省道 315 与省道 238 乔楼至汜水段新建工程
K0+000~K2+079.087 起点段路线方案调整

设计变更费用 审查咨询报告

河南海威路桥工程咨询有限公司
二零二四年十月

省道 315 与省道 238 乔楼至汜水段新建工程 K0+000~K2+079.087 起点段路线方案调整 设计变更费用审查意见

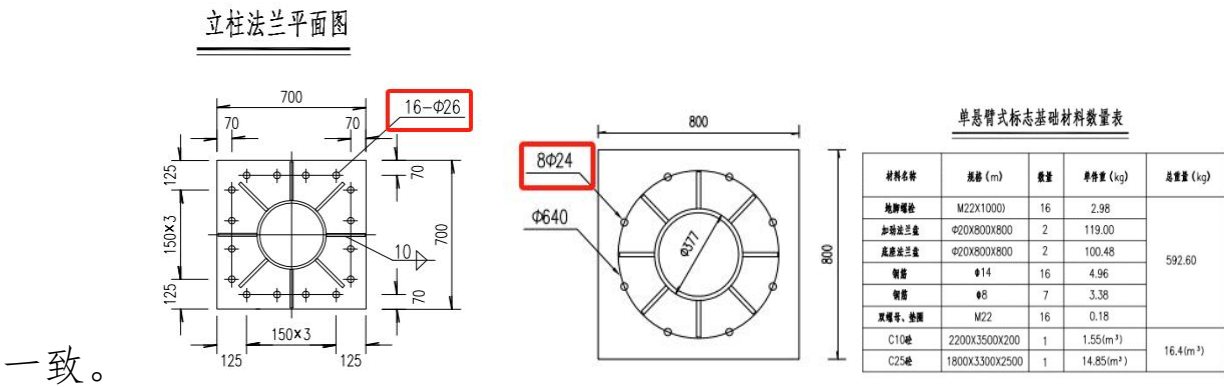
54. 单柱式 D=120，结构设计图中面板铝合金重量有误；组价定额反光膜消耗量需核查，所有标志牌反光膜消耗需全部核查。

回复：已核查单柱式 D=120 结构设计图中面板铝合金重量；已核实修改所有标志牌反光膜消耗。
